改善箇所説明図

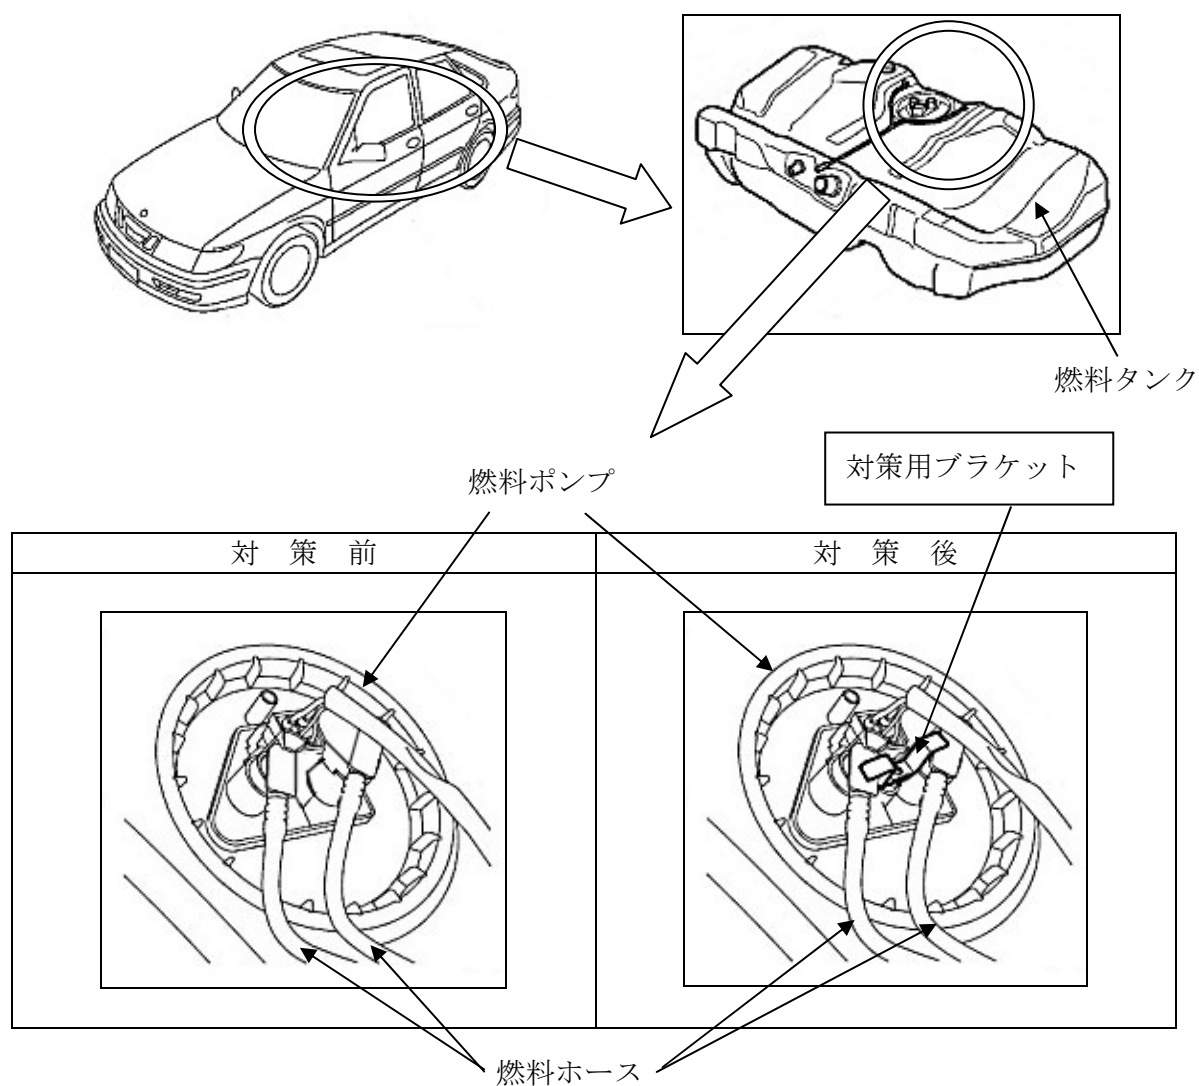
基準不適合発生箇所

燃料ホースと燃料ポンプの組付けが不適切なものがあり、燃料ホース取付け部に応力がかかるものがある。そのため、そのままの状態で使用を続けると、最悪の場合、車両の振動等により当該取付け部が折損し、燃料が漏れるおそれがある。

＜改善内容＞

全車両、対策用ブラケットを取り付ける。

識別方法：左ストラットタワーに赤色ペイントを塗布
